**Københavns Kommune**

Sagsnummer 2015-0247795

Høringssvar: **Posthusgrunden - Lokalplansforslag**

Figur 11-18 Skyggediagram 21. juni. Påvirkning mod Islands Brygge

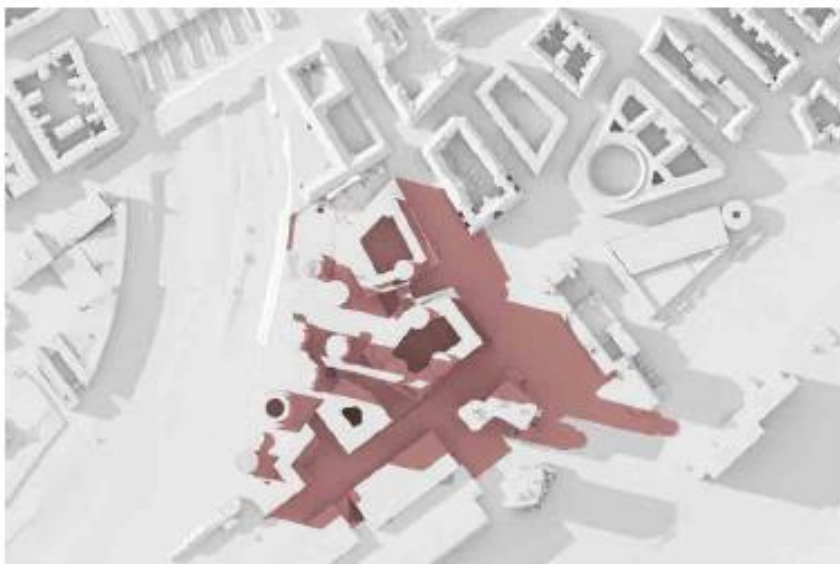
I VVM og Miljøvurderingen rammer skyggen af det højeste tårn lige den sydligste kant af kulturhuset den 21. juni kl. 18:55 og glider derefter sydpå væk fra Kulturhuset (se Bilag 1 med klip fra VVM).

Da vi går ud fra, at bygningerne står samme sted, må der være anvendt forskellige sole i de to beregninger.

Lokalrådet finder det helt uacceptabelt, at et så væsentligt punkt i en nabohøring, som beregningerne af skyggevirksomheder er ukorrekte.

### Lokalplansforslag – side 20 & 21

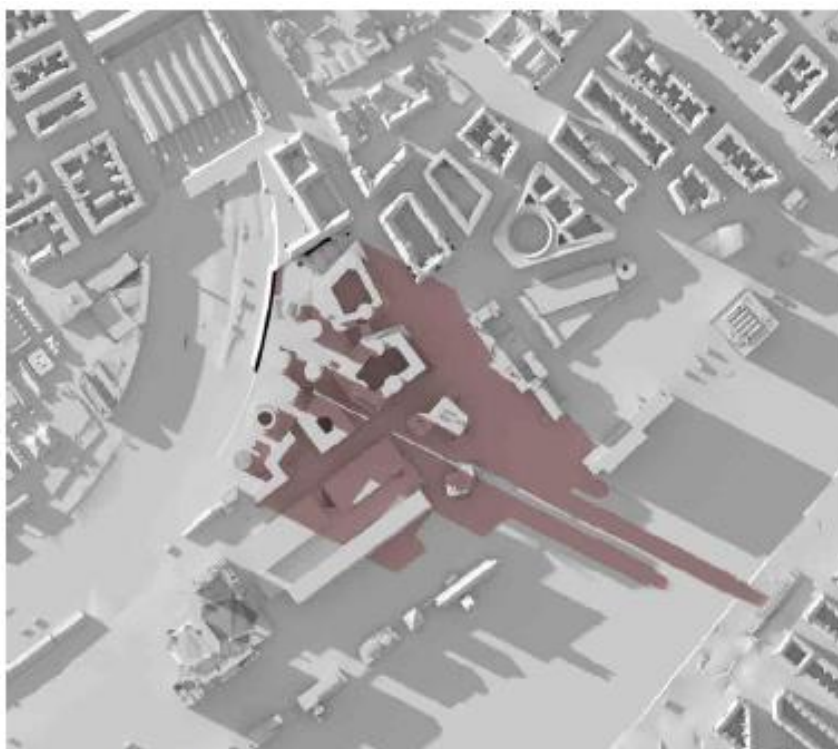
Til gengæld viser Lokalplanen, at skyggen fra det højeste tårn rammer lige midt på Kulturhuset 1 time og 15 minutter senere den 21. juni kl. 20:10 (se Bilag 2 med klip fra Lokalplanen).
